「もんじゅ」ナトリウム火災事故とその問題点

図1

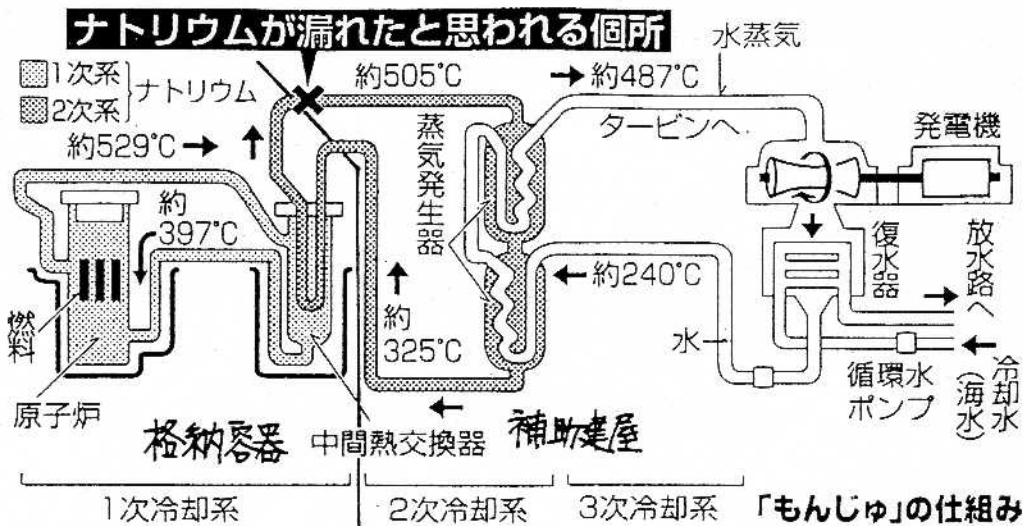
Cループ二次冷却系中間熱交換器出口側（高温側）主配管の格納容器から補助建屋へ約50cm出たところ（図1）。

図3 ナトリウムの漏洩燃焼形態

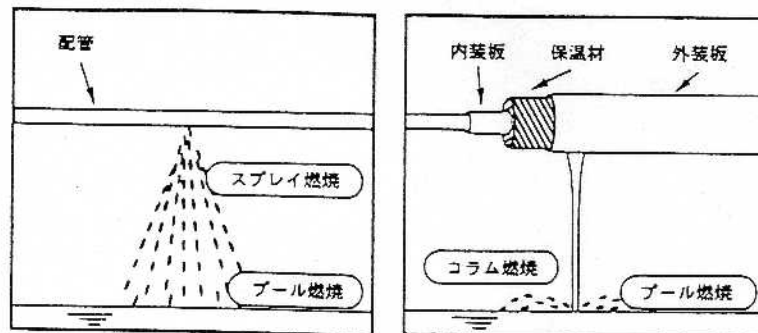
- (1) 動燃は、模擬実験より、配管の亀裂からのナトリウム漏れによる火災の形態は、より穏やかなコラム燃焼（図3）だと結論していた。しかし、今回の火災形態は、激しく燃える（発熱の大きい）スプレイ燃焼（図3）だった。
- (2) 模擬実験の条件と現実の状態とが異なっていた（模擬実験の誤り）。

図2

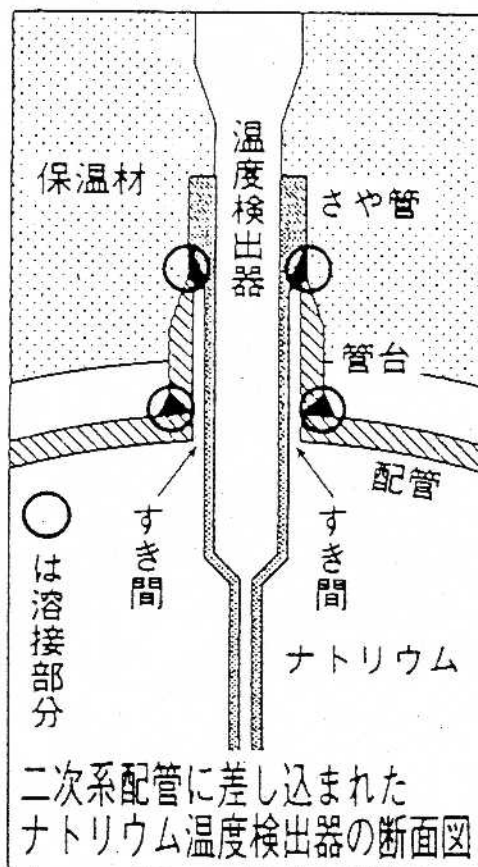
- (1) 筋書き通りの破損形態でなかった。想定外の破損形態の可能性。たとえば
- (2) 最も素直な破損ストーリーの推理
 - 1) 温度検出計さや管の折損＝ある大きさ（外径1cm）を有する開口部が瞬時に発生
 - 2) 隙間の切れ込みが深い取付部（熱応力緩和対策、図2）。流動抵抗による曲げモーメントが大きく、さや管に強い引っ張り応力かかる。溶接の不良等でさや管が振動。
 - 3) 漏洩ルートは、折損さや管の内側（破断口約0.4cm²？）。だから、漏出ナトリウムは、直接保温材の外へ噴出した（ナトリウム漏洩検出器の吸引口のある主配管と保温材との隙間へは行かなかった）。
 - 4) 噴出出口には、ケーブルとの接続ボックスがあり、噴出ナトリウムはそれに衝突して飛散する。
 - 5) そこで発火し、火災となる（スプレイ火災）。その煙が天井の火災報知器に検知され火災警報を発した。
 - 6) 外部で燃えてできた酸化ナトリウム等が、温度計さや管と保温材との隙間から中へ、ナトリウム漏洩検出器用吸引管によって吸引され、漏洩検出器の警報を発した。

図4 格納容器貫通部付近の概略図

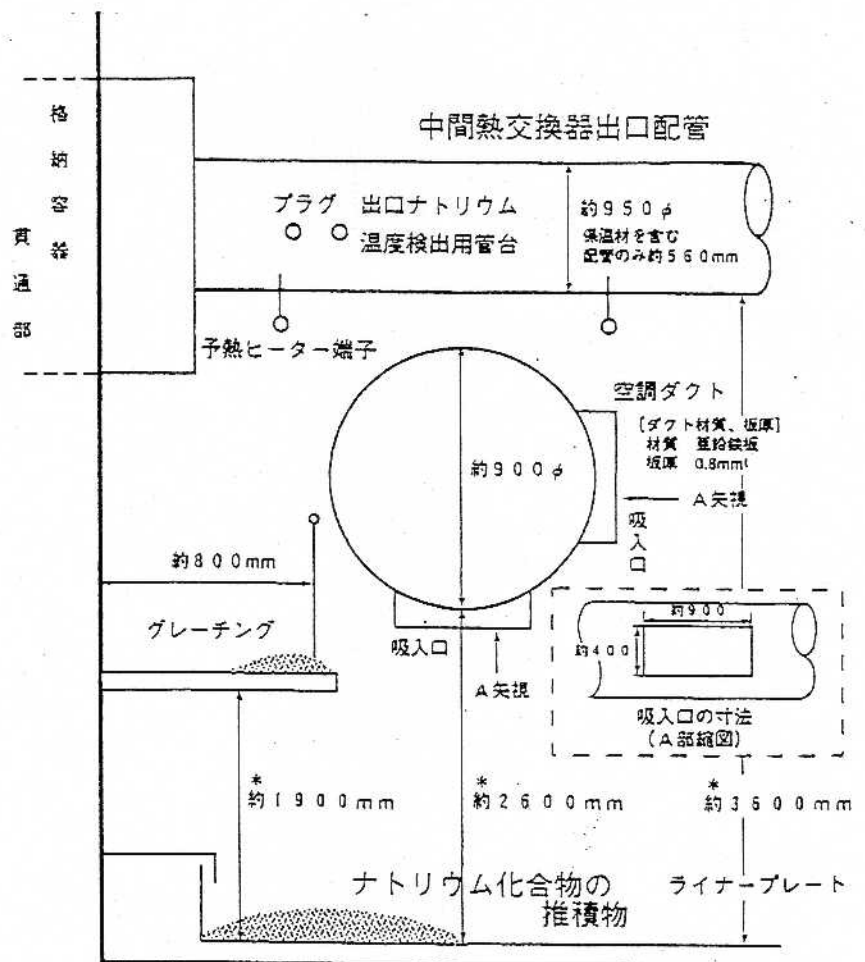
コラム形状を乱しスプレイ化させる邪魔ものの存在（図4）

- 1) 温度計信号ケーブル接続ボックス。
 - 2) 空調ダクト
 - 3) 作業用足場
- (3) その結果、随所でスプレイ火災が起こり、周辺雰囲気は予想を越える高温となった。局所的に1000℃を越える高温となり、鉄が溶けた。足場の鉄製グレッチングが一部溶け、直径約30cm²の穴、空調ダクトに直径7～80cm²の大穴。
- (4) 鉄が溶かされるほどの高温になった事は、漏れ方によっては、コンクリートとナトリウムとの接触を防止する鋼製の床ライナーの健全性を脅かし得ることを意味する示した。（「設置許可申

第3.10-5図 2次冷却材漏えい事故(5)
 : 漏えいナトリウムによる熱的影響(2)
 —— 2次主冷却系配管室温度変化

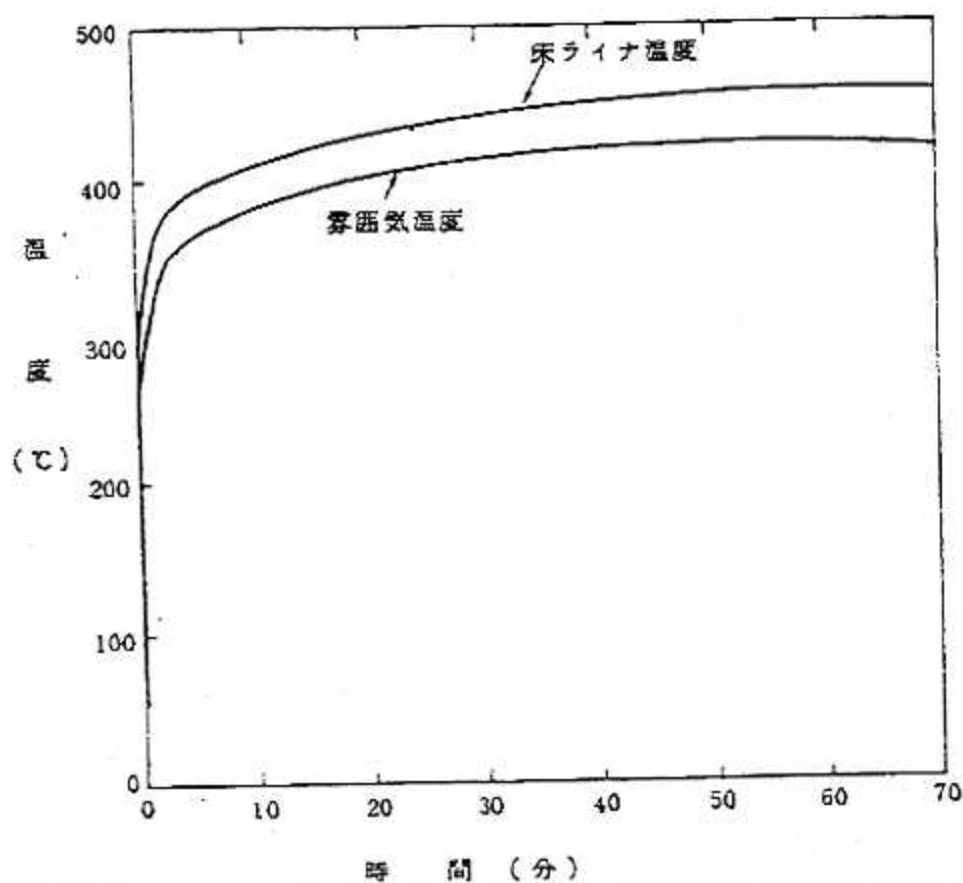
諸書」の許容範囲＝530℃を越える可能性。申請書の安全解析結果は、二次冷却系配管室で最高460℃)
